**Analisi incongruenze**  
**“Progetto SIR-3” – “FTE AcegasApsAmga”**

Padova, 22 febbraio 2021

Nelle pagine che seguono sono riportate le incongruenze, le sovrapposizioni e le difformità rilevate tra il progetto definitivo della nuova linea tranviaria denominata SIR-3 redatto da APS Holding S.p.A. (di seguito chiamato "Progetto SIR-3") ed il progetto di fattibilità tecnica ed economica redatto da AcegasApsAmga S.p.A. ed approvato dal CdB Bacchiglione (di seguito chiamato "Progetto FTE AAA") relativo alla risoluzione delle interferenze tra la suddetta linea tranviaria e i sottoservizi in gestione alla Scrivente.

## STRALCIO VIII – PARCO IRIS

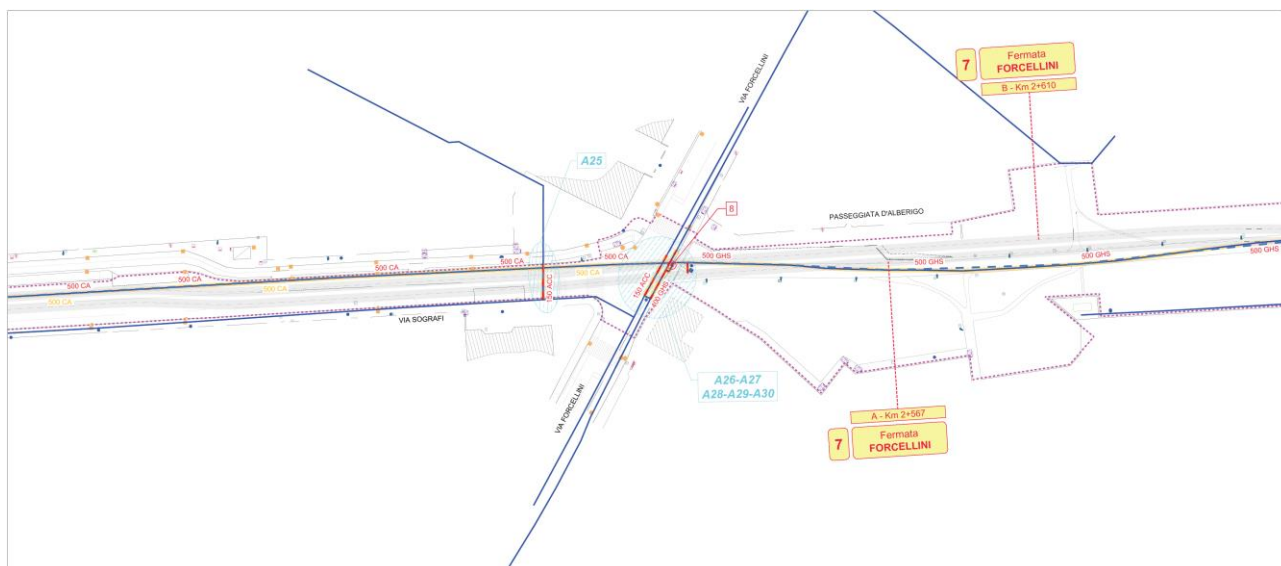
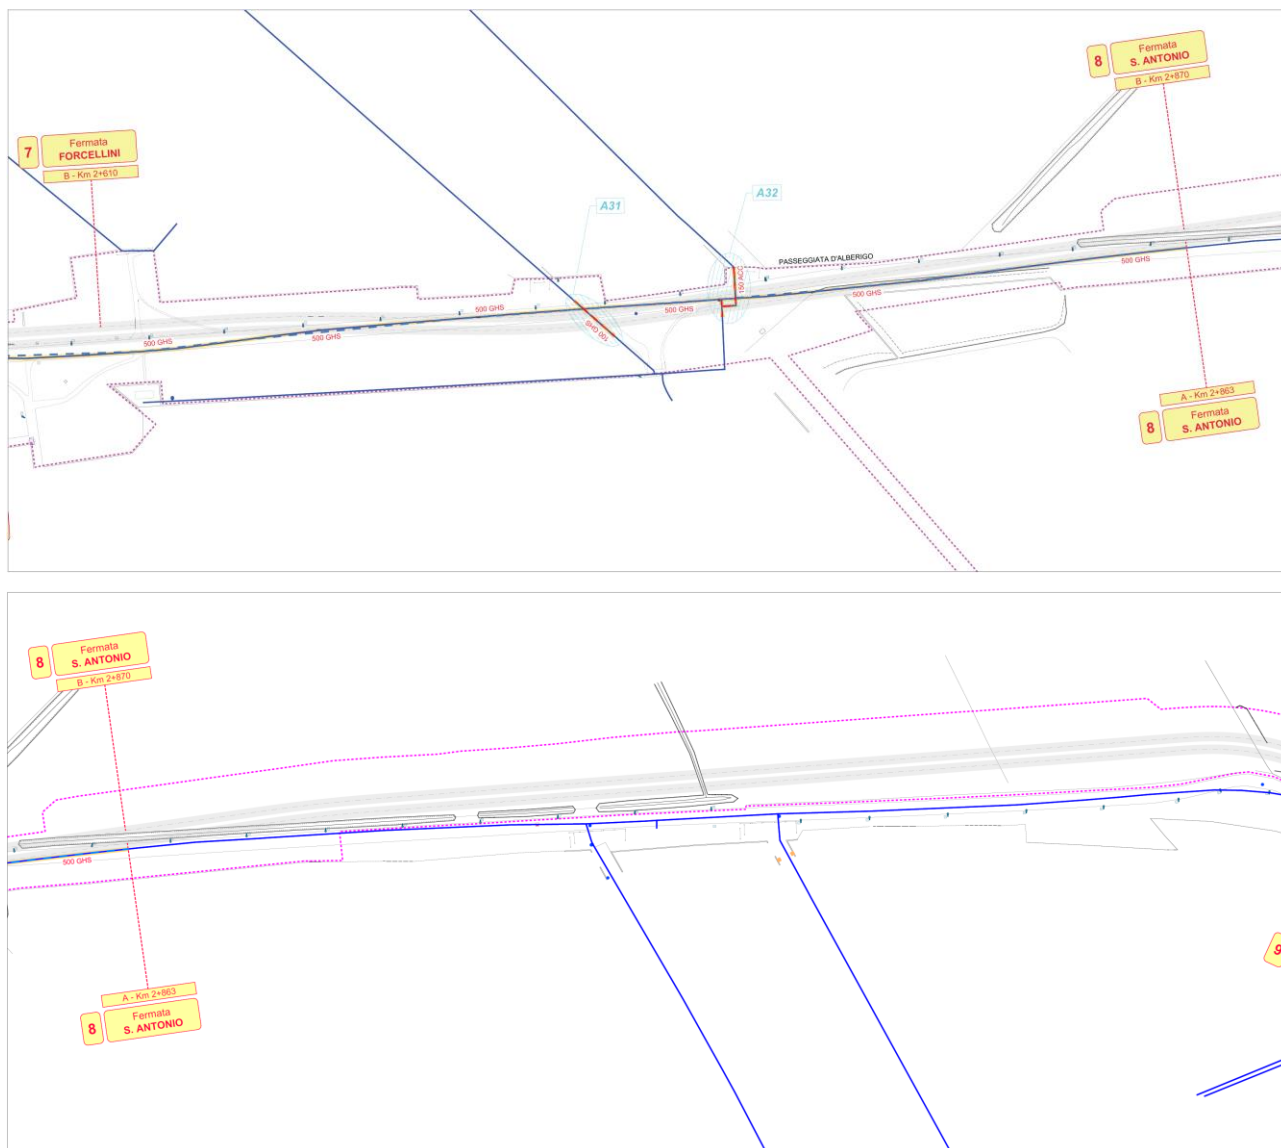
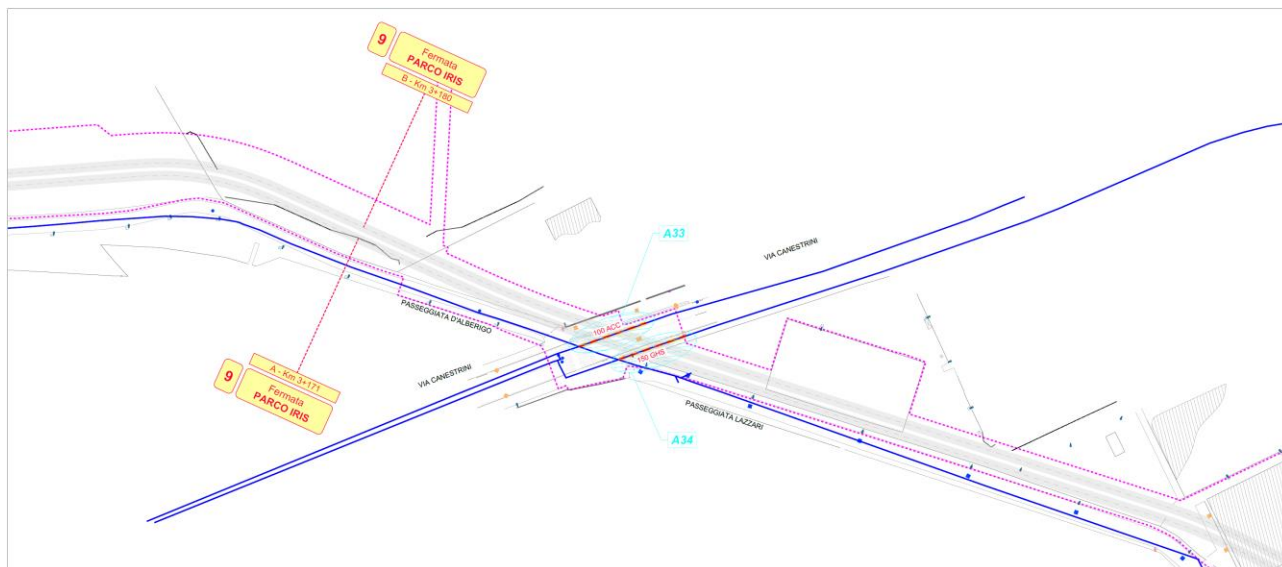
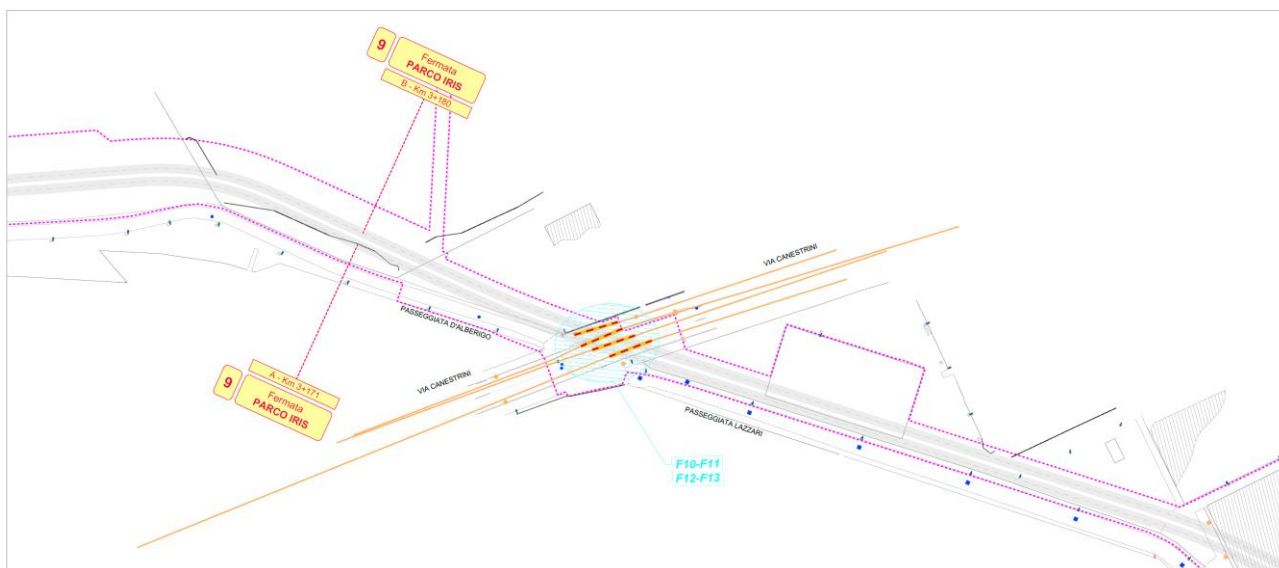
Nello stralcio VIII del "Progetto FTE AAA", si prevede la bonifica dei due attraversamenti DN 80 ghisa e DN 200 CA in via Forcellini con la posa rispettivamente di un DN 100 ghisa e un DN 200 ghisa, il relining di circa 430 m di condotta di rafforzamento DN 500 ghisa con l'inserimento di un DN 450 pead lungo Passeggiata Bianchini d'Alberigo Giulia e la bonifica di tre attraversamenti attraverso la posa di un DN 110 pead. Infine all'incrocio con via Canestrini si interviene sostituendo con materiali più idonei gli attraversamenti DN 60 ghisa e DN 150 CA con la posa rispettivamente di un DN 100 ghisa e un DN 150 ghisa.

In questo caso, il "Progetto SIR-3" con le relative ipotesi di relining della condotta di acquedotto DN 500 ghisa e incamiciatura degli attraversamenti (**A26, A27, A28, A29, A30, A31, A32, A33 e A34 - Interventi previsti su reti nell'ambito dell'appalto**) corrispondono perfettamente con le ipotesi di progetto inviate al Cdb Bacchiglione.

Nello stralcio VIII del "Progetto FTE AAA", gli unici interventi inseriti sono la bonifica nello stesso sedime in via Canestrini della condotta fognaria nera principale in centro strada e della condotta fognaria mista verso la carreggiata sud.

Nel "Progetto SIR-3" gli interventi di risanamento fognario in via Canestrini riguardano addirittura quattro condotte, ma anche in questo caso i progettisti del SIR 3 hanno computato la sola posa di piastre in calcestruzzo (o magrone) per la ripartizione dei carichi (**F10, F11, F12 e F13 - Interventi previsti su reti nell'ambito dell'appalto**).

**STRALCIO IX – PONTE DI VOLTABAROZZO**

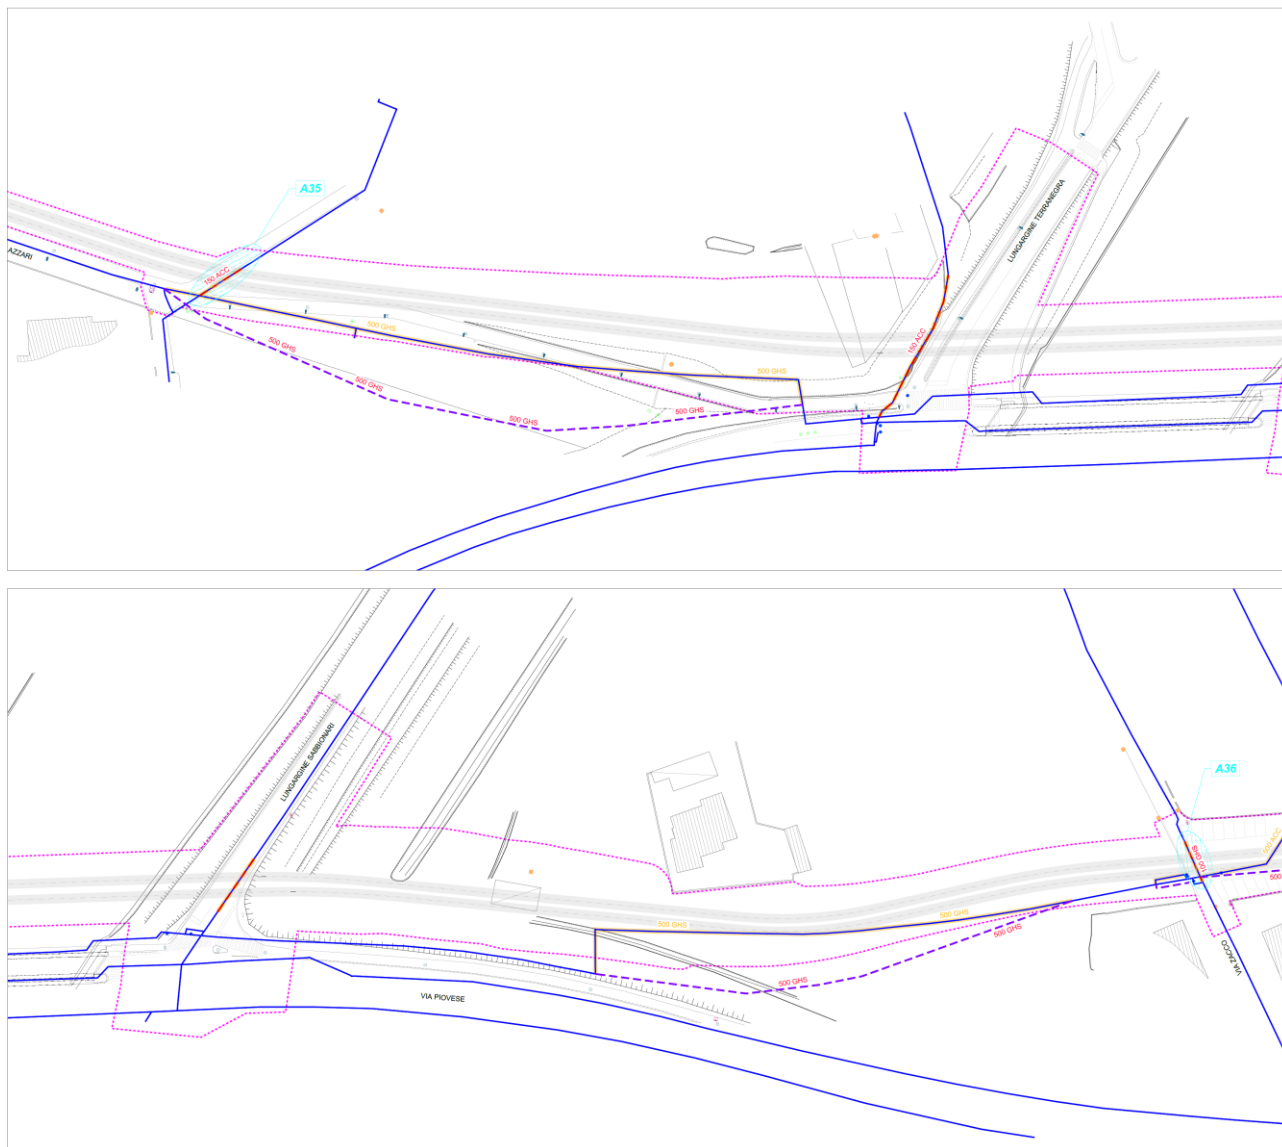
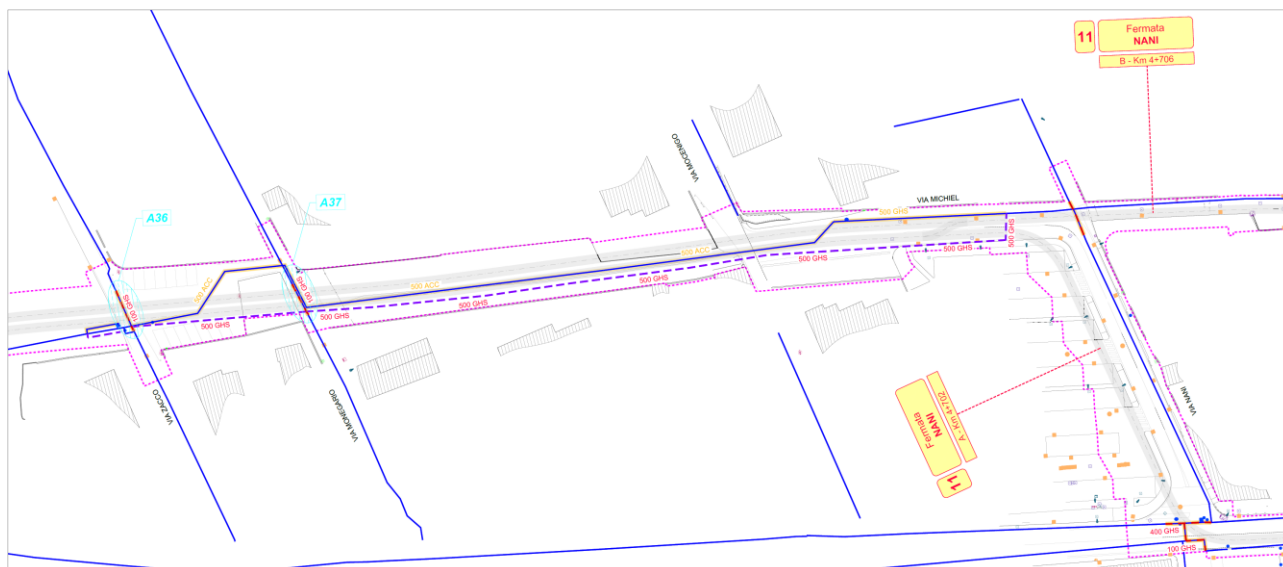
Nello stralcio IX del "Progetto FTE AAA", si prevede la posa ex novo di un DN 500 ghisa e di un DN 500 pead rispettivamente a monte e a valle del ponte di Voltabarozzo e precisamente in corrispondenza della nuova rampa che verrà creata per l'inserimento del nuovo ponte sul Canale Scaricatore.

Inoltre, verranno bonificati gli attraversamenti sull'argine Terranegra, sull'argine Sabbionari e quello all'incrocio con via Antonio Zacco.

In questo caso, a parte la posizione planimetrica, le idee di risoluzione delle interferenze del "Progetto SIR-3" sembrano concidere con le ipotesi inviate al CdB Bacchiglione, ma resta il nodo attraversamenti per i quali vengono considerati solo interventi di incamiciatura (**A35, A36, e A37 - Interventi previsti su reti nell'ambito dell'appalto**).

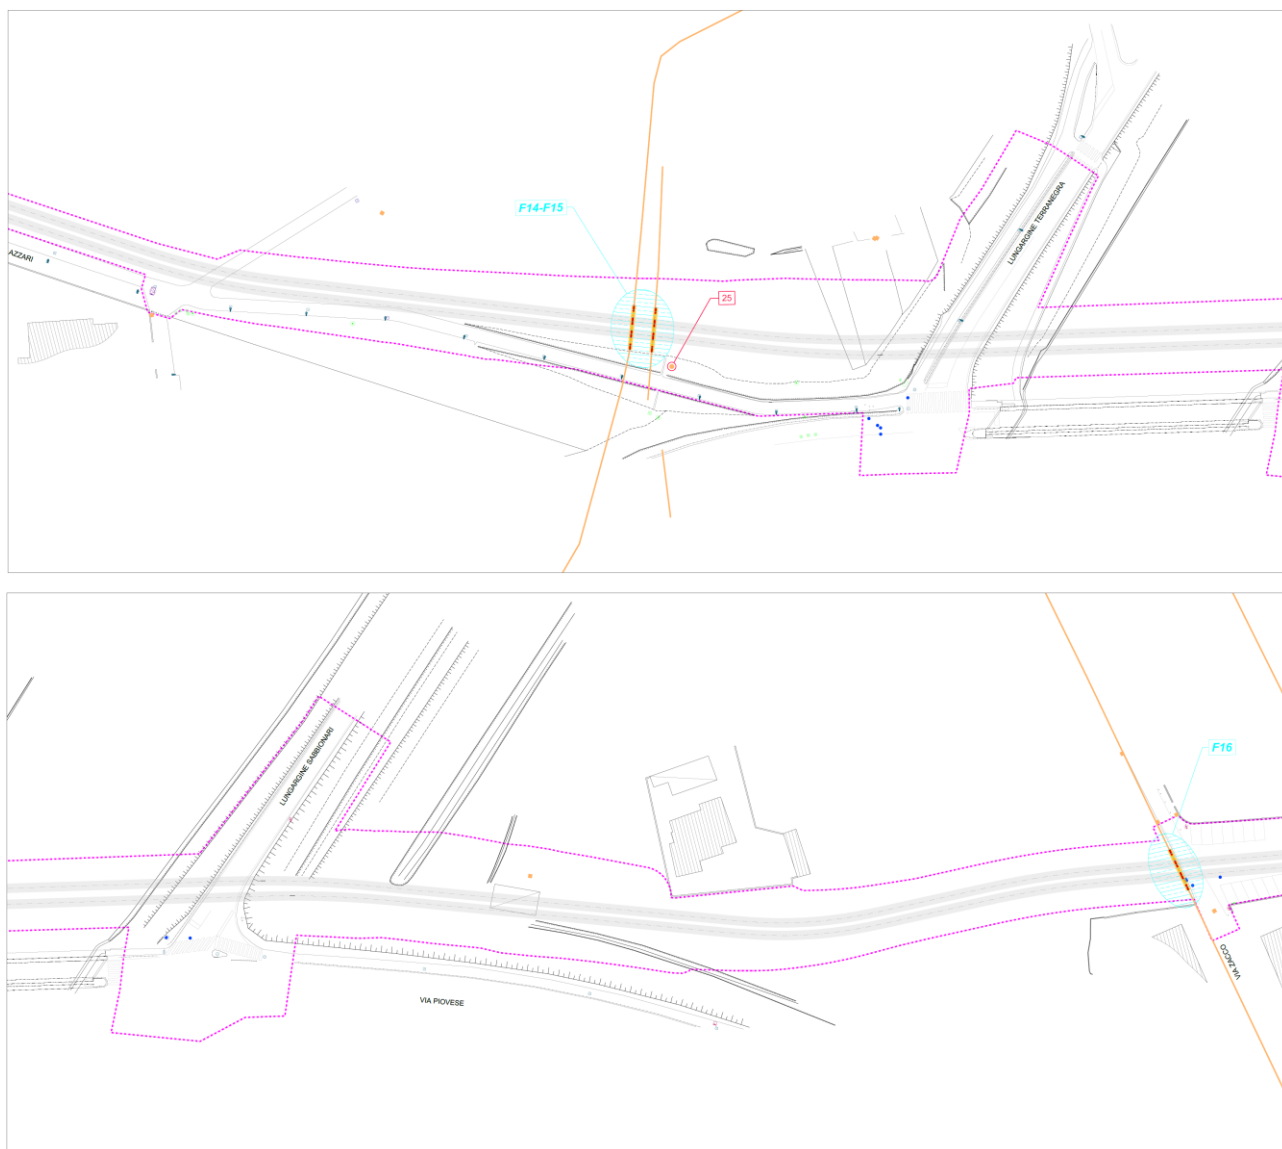
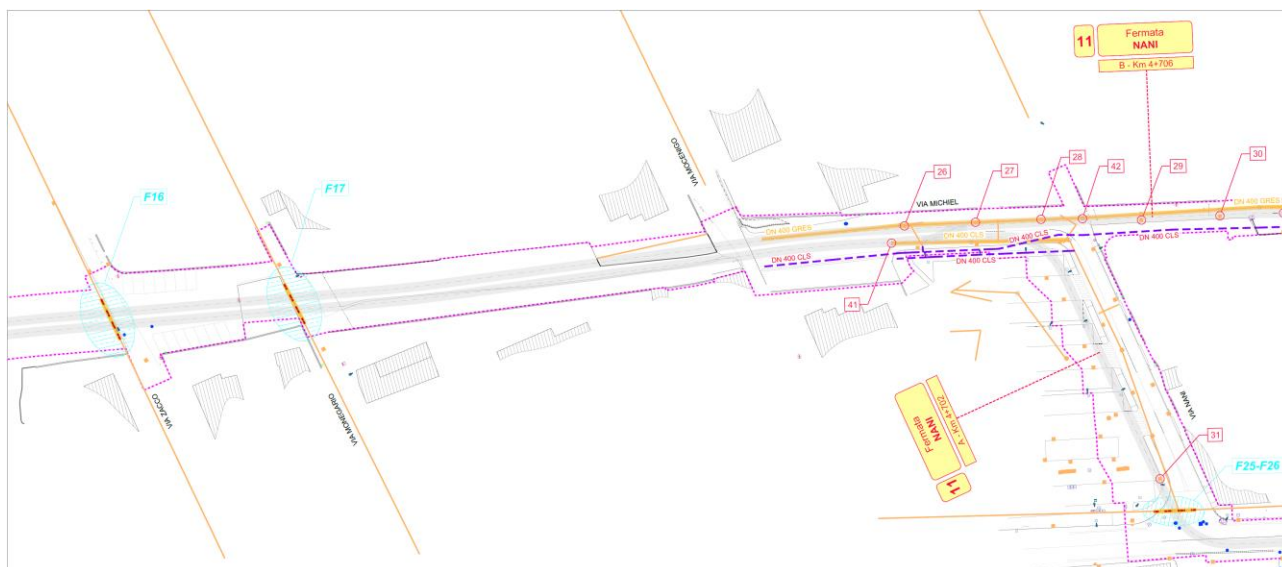
Nello stralcio IX del “Progetto FTE AAA” non sono previsti interventi sulla rete fognatura, mentre nel “Progetto SIR-3” sono stati inseriti numerosi interventi di sostituzione nello stesso sedime di condotte trasversali, ma in generale i progettisti del SIR 3 hanno computato la sola posa di piastre in calcestruzzo (o magrone) per la ripartizione dei carichi (**F14, F15, F16 e F17 - Interventi previsti su reti nell'ambito dell'appalto**).
